DOCUMENTO REFUNDIDO – CORRECCIÓN DE ERRORES

POM DE VALDEPEÑAS

REFUNDIDO DEL PLAN DE ORDENACIÓN MUNICIPAL DE
VALDEPEÑAS

Ilustración 1. Extracto plano MP 2.6 Trazado propuesto

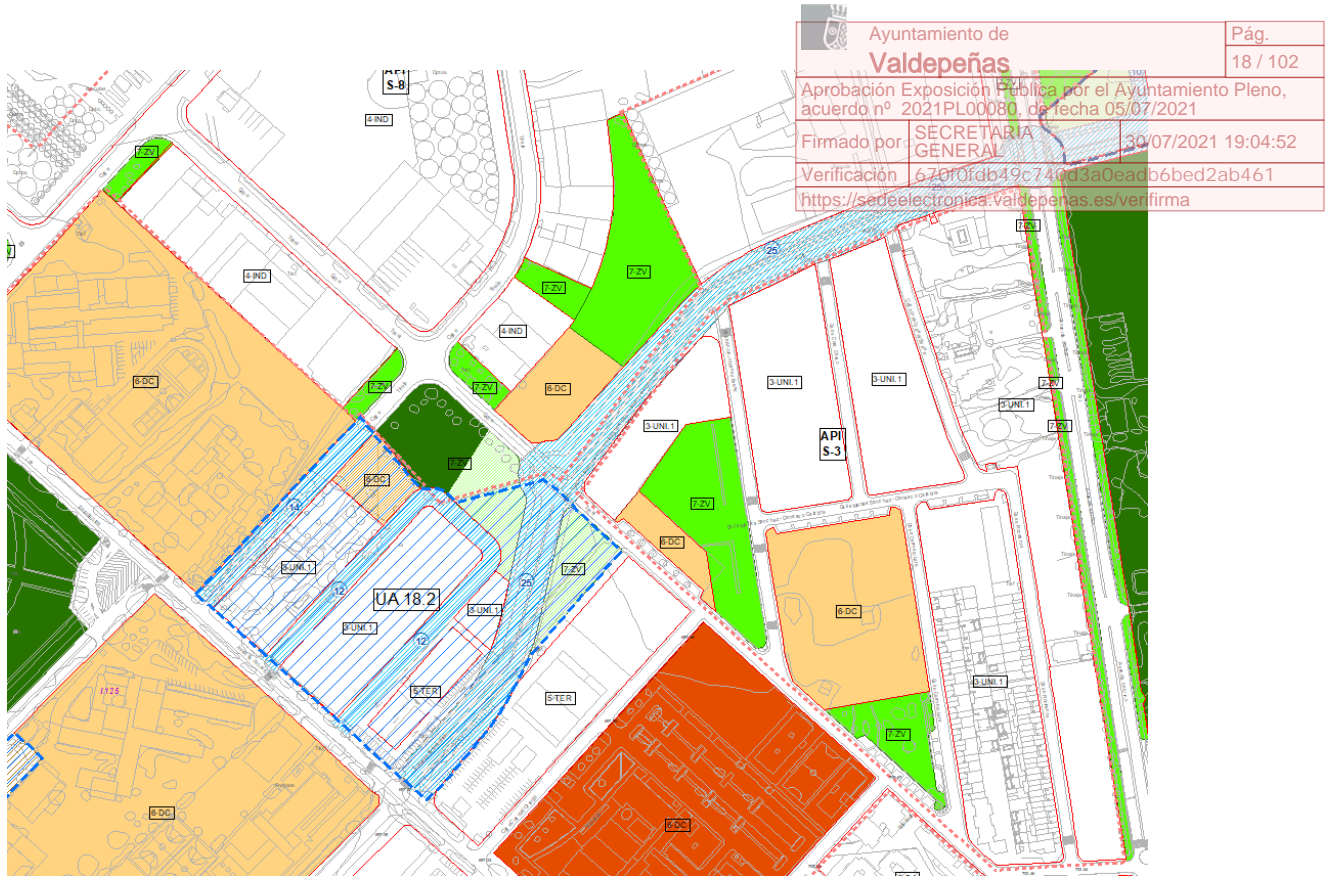
El objeto es la modificación de la traza del SG-S (Ronda Interior).

- Se altera el API del S-8 y la alineación oficial afectando a una parcela lucrativa municipal.
- Las modificaciones suponen un ajuste cartográfico en varios documentos y series de planos. Además se producen modificaciones de la ficha completa del UA-18.2 y del cuadro resumen de la UA 18.2 con tabla resultado. Todos ellos fueron recogidos en el expediente aprobado y hoy se propone su refundido.

Ilustración 5. Imagen plano de la modificación (PO.01)

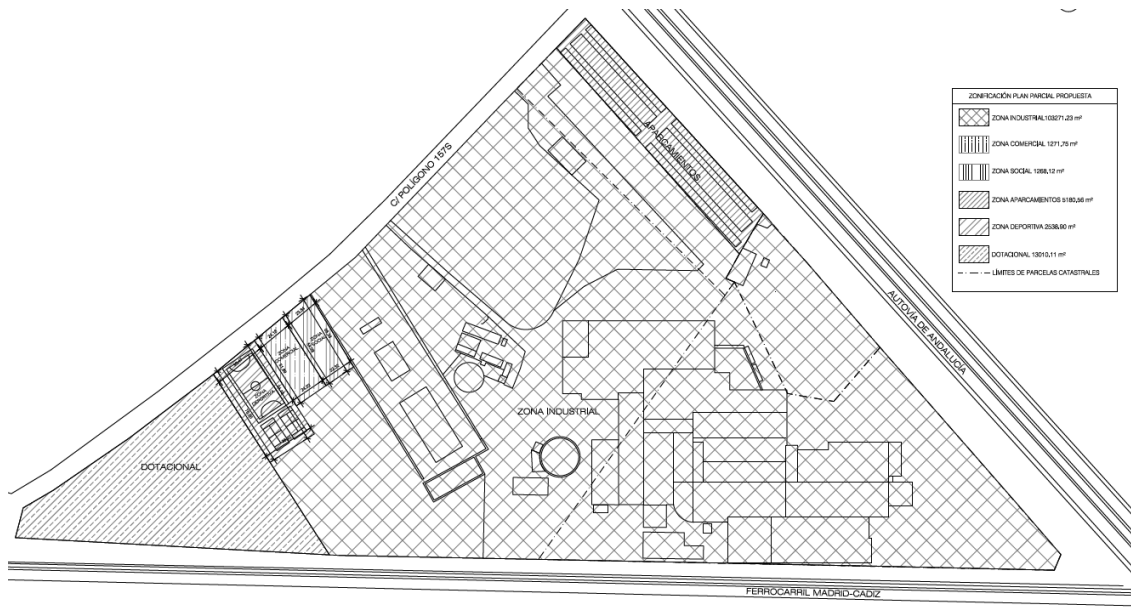
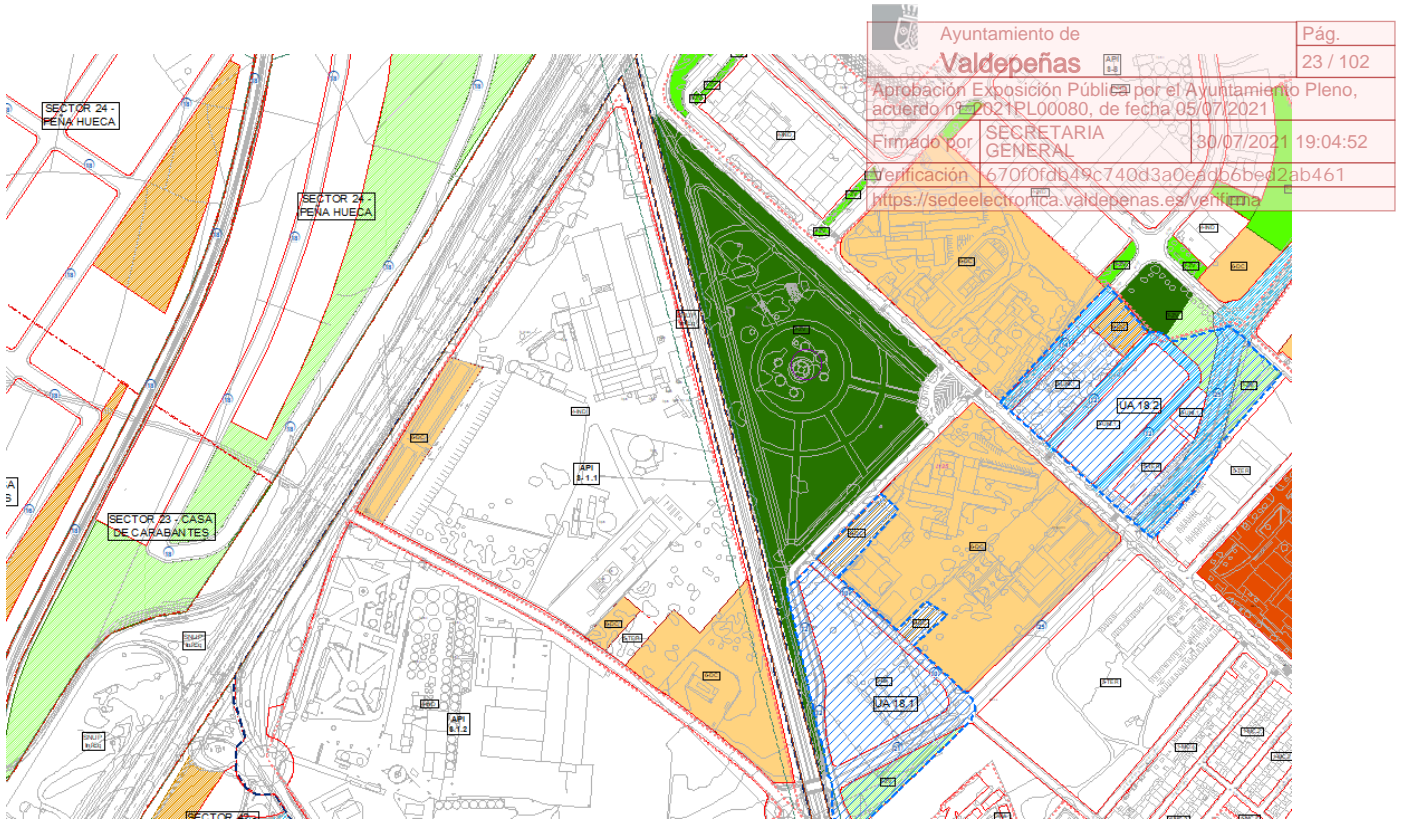
Supone una nueva ubicación para parcelas de destinadas por el PP a zona comercial, zona social y zona deportiva con la siguiente ubicación:

Ilustración 7. Imágenes de la ordenación propuesta por la modificación

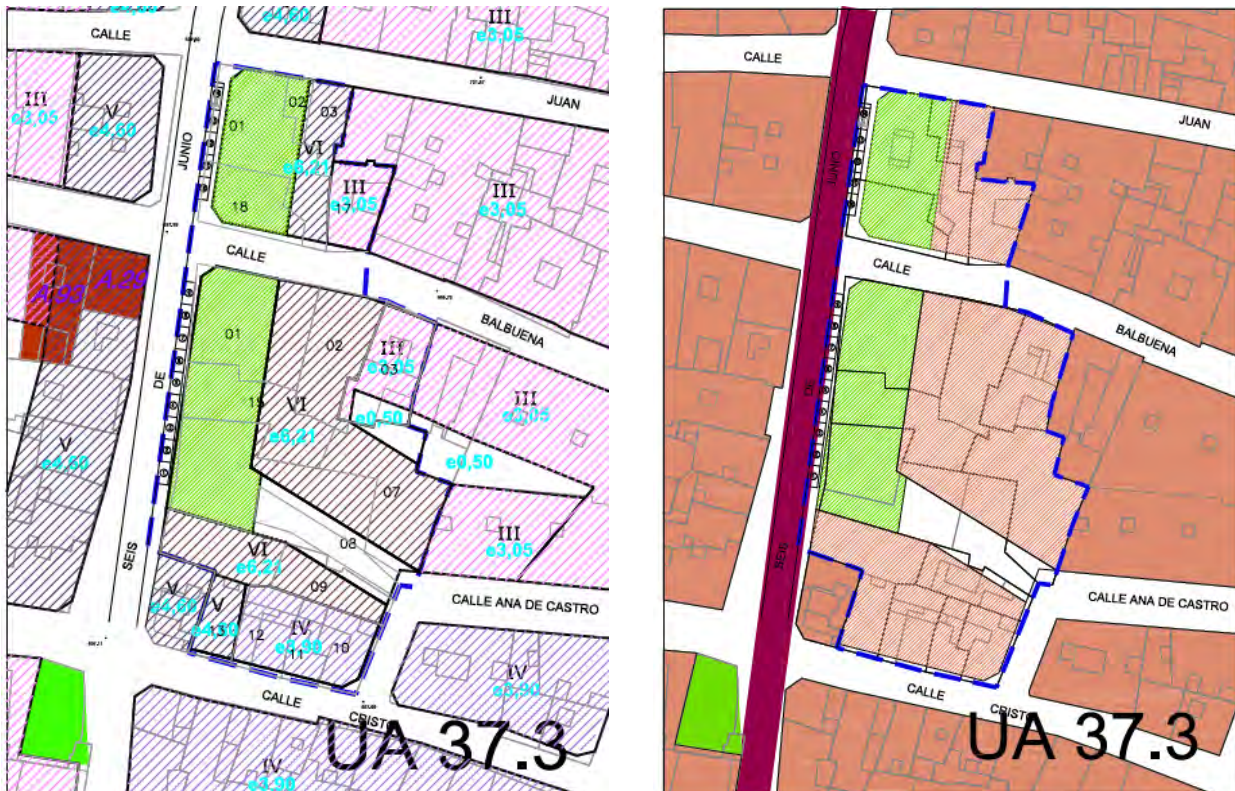
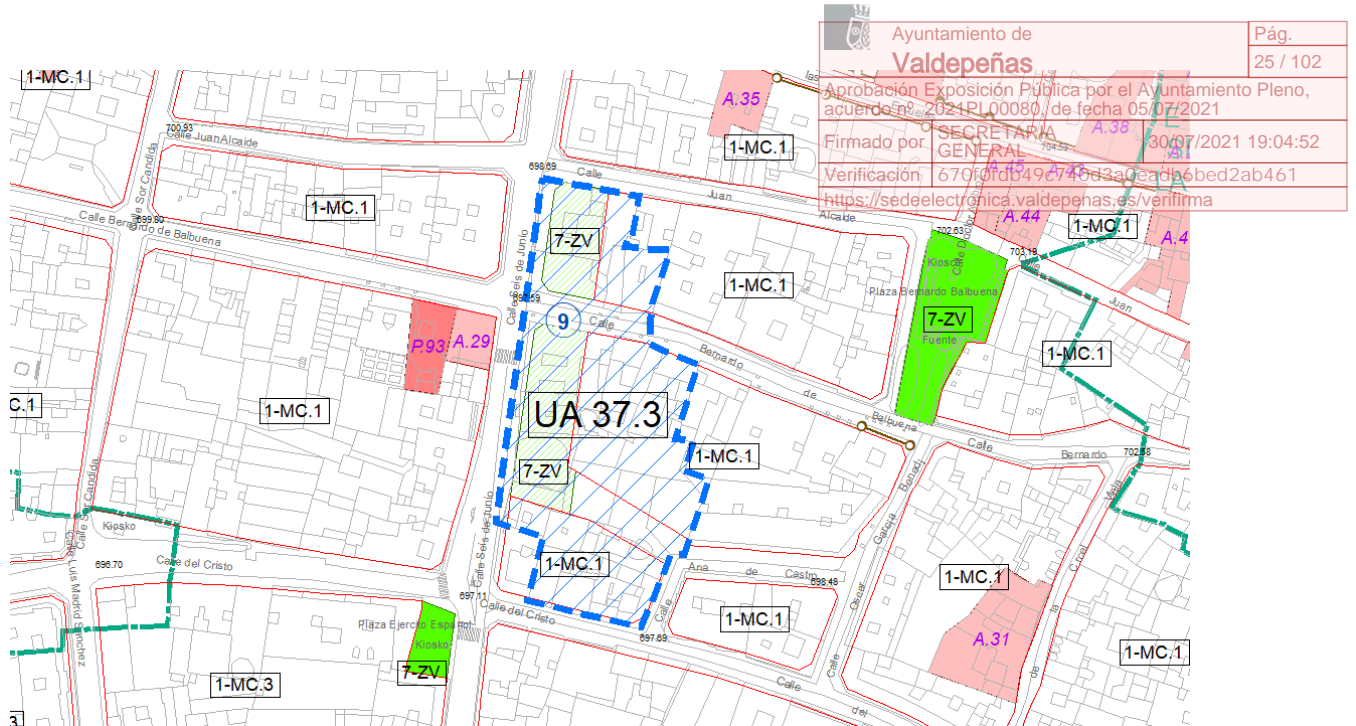
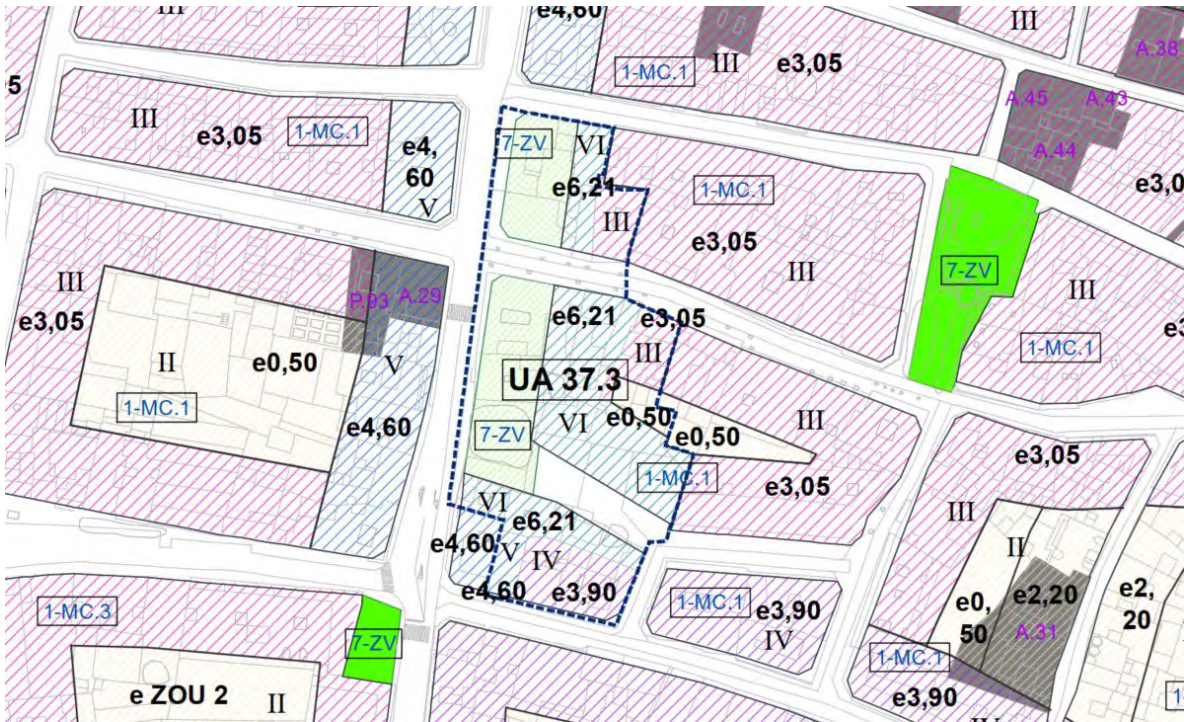
Implica la definición de la ordenación de la UA 37.3 así como la inclusión en otros artículos de algunas especificidades que se describen.

Ilustración 10. Imágenes de la ordenación propuesta por la modificación

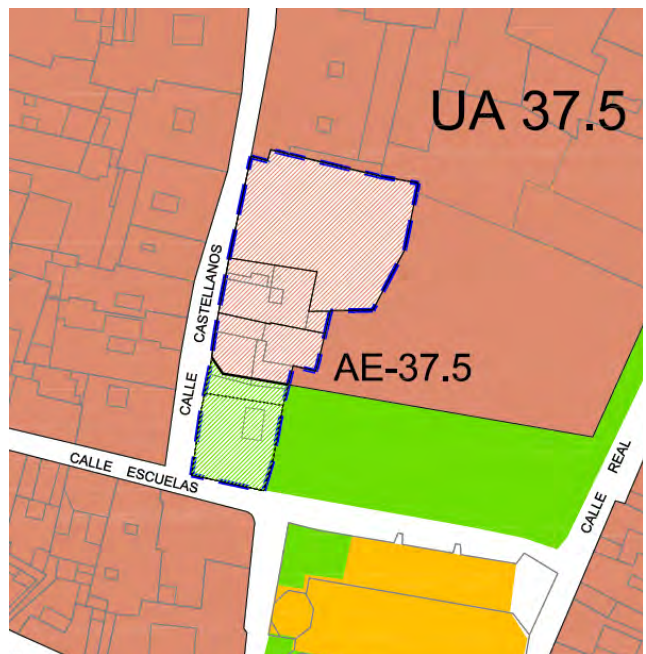
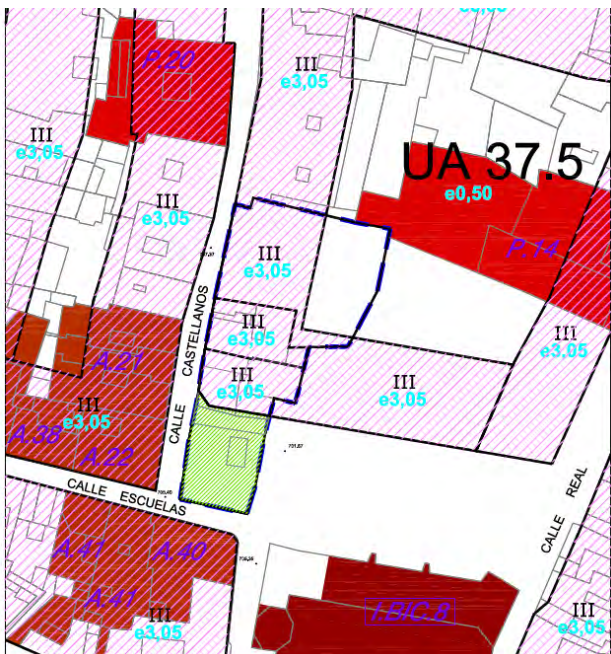
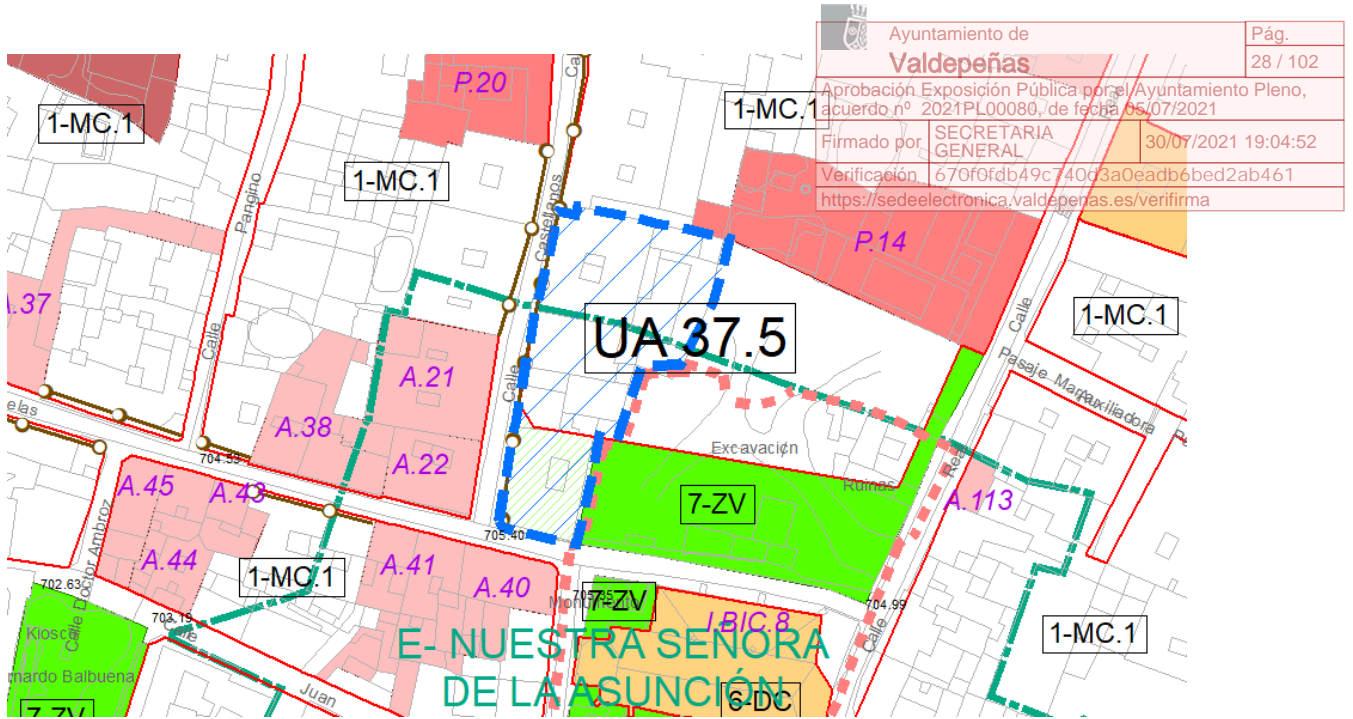
Implica la definición de la ordenación de la UA 37.5, asimismo se propone la delimitación del ámbito denominado “UA-37.5”, como ámbito de reforma interior, de conformidad con lo prescrito en el art. 19.3 del RP, con la delimitación que se determina en los planos de ordenación. Ello se justifica por la necesaria inclusión de las edificaciones existentes dentro de la ampliación del espacio público que se pretende, e incorporando las parcelas existentes hasta la parcela sin edificación al norte, para homogeneizar la ordenación existente, resultado de las sentencias del TSJ con los criterios del POM.

Ilustración 19. Imagen plano OD4-22

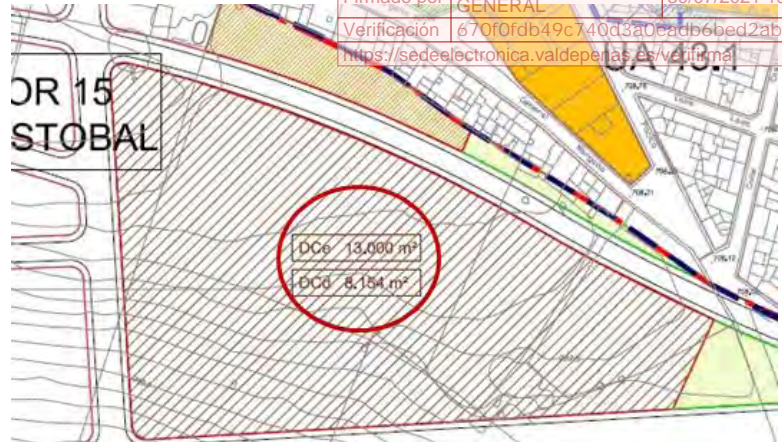
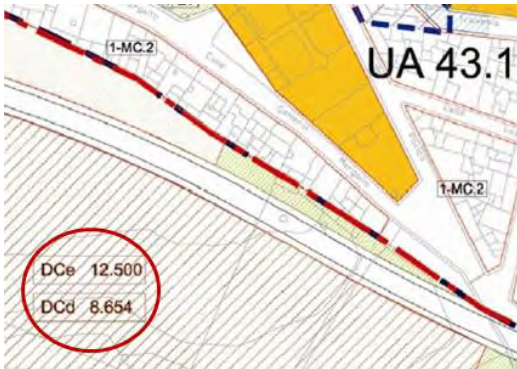
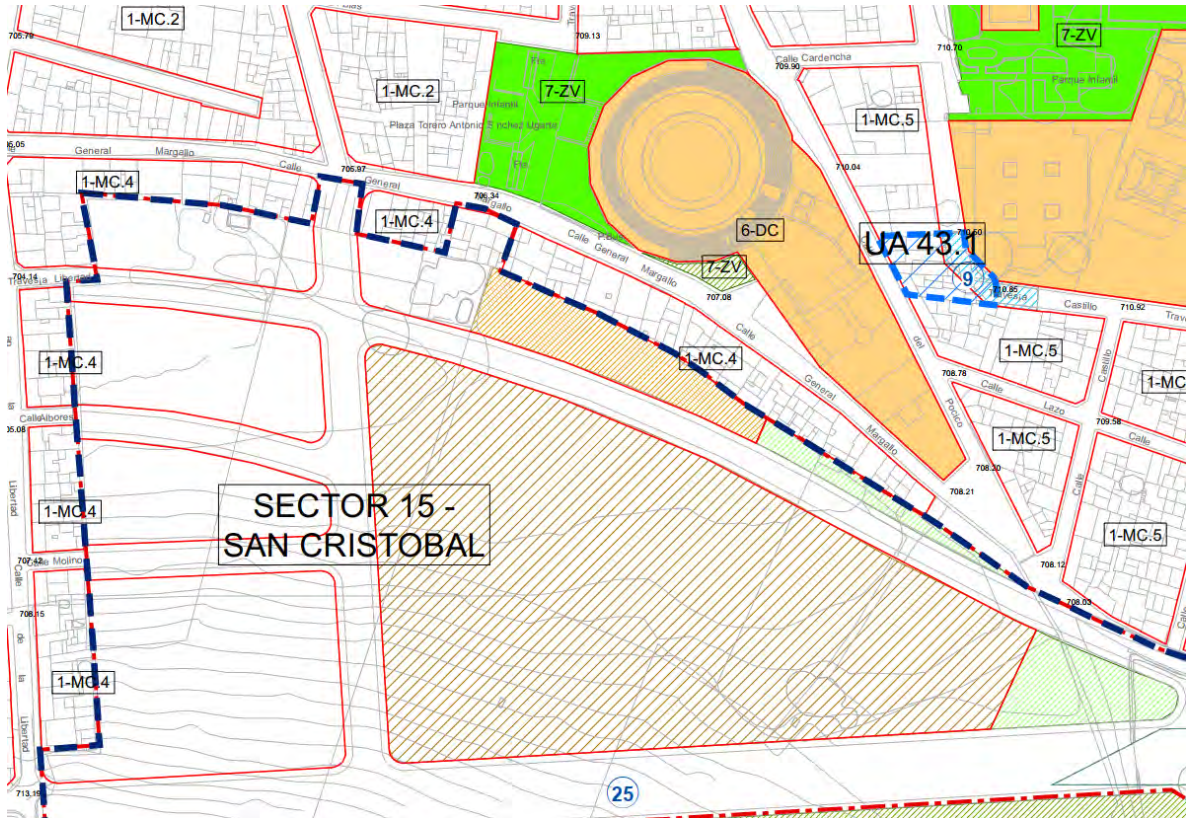
5.2.2. Contradicción en el etiquetado de las edificabilidades de una manzana entre el Anexo de Unidades de Actuación y el plano OD4-22

POM. En esa tabla de parámetros se señalan las cifras de la superficie de Dotaciones que suman igualmente un total de 21.154 m2. La única contradicción es el reparto entre Dotación Escolar y Dotación Deportiva. Cuyas cifras correctas del resto de los documentos del POM (Plano OD 4-22) son efectivamente DCE= 13.000 m² y DCd= 8.154 m².

- El error material es claro ya que hay contradicciones entre dos documentos del mismo POM.
- Su comprensión es inmediata y no supone ninguna contradicción ni interpretación sino una aclaración ya que prima los datos de la ficha de la Unidad de Actuación.

Ilustración 25. Imagen Ficha UA 42.2 del Anexo UAs

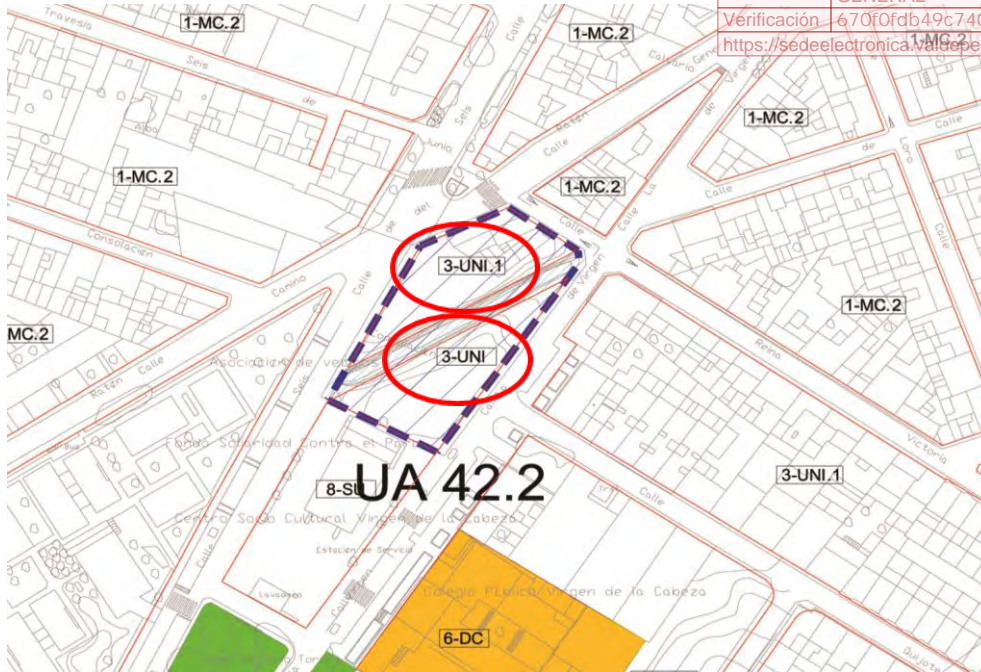
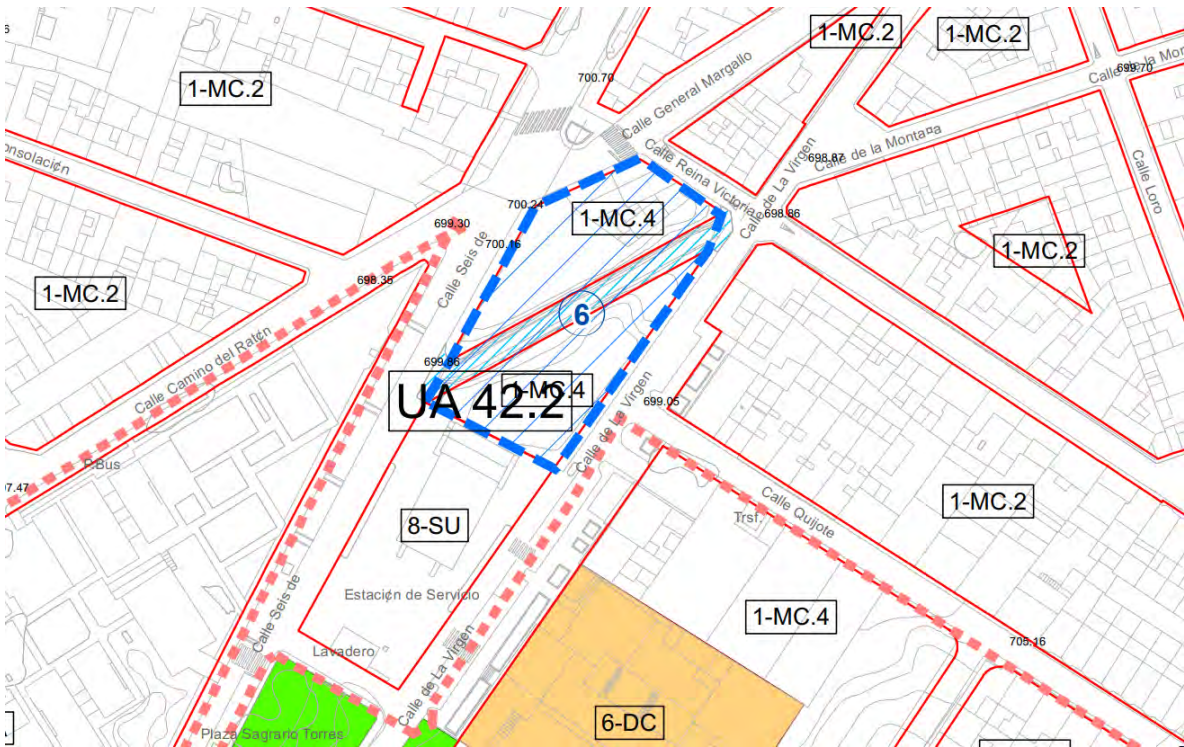
UA-42.2 "VIRGEN DE LA CABEZA"	
RESUMEN DE LA ORDENACIÓN	
SUPERFICIE TOTAL ORDENADA	2.607,00 m2s
COEFICIENTE EDIFICABILIDAD ATRIBUIDA	1,30 m2t/m2s
APROVECHAMIENTO OBJETIVO TOTAL	3.389,10 m2t
EDIFICABILIDAD LÍCITAMENTE REALIZADA	3.389,10 m2t
INCREMENTO SOBRE LA EDIF. LÍC. REALIZADA	0,00 m2t
RELACIÓN R.L./VPP	100,00%
RENTA LIBRE	3.389,10 m2t
% EDIFICABILIDAD DESTINADA A VIV PROTEGIDA	0,00%
UNIDADES DE APROVECHAMIENTO	3.389,10 uas
DENSIDAD POBLACIONAL	390 hat/HA
DOTACIONES PÚBLICAS	511,00 m2s
SUELO NETO	2.096,00 m2s
NUM. DE PLANTAS MÁXIMO	2
CESION 10%	0,00 m2t
CESIONES EN SUELO GRAFIADAS EN EL PLAN	
VIARIO	511,00 m2s
TOTAL CESIÓN DE SUELO	511,00 m2s
ORDEN BÁSICO DE PRIORIDADES	
Se urbanizarán los espacios de cesión previamente a la materialización del aprovechamiento lucrativo.

La Intensidad de 1,3 m2t/m2s es la intensidad que el POM asigna a la ordenanza 1-MC.4, por lo que su comprensión es inmediata y no supone interpretación sino una aclaración que devuelva la coherencia al documento.
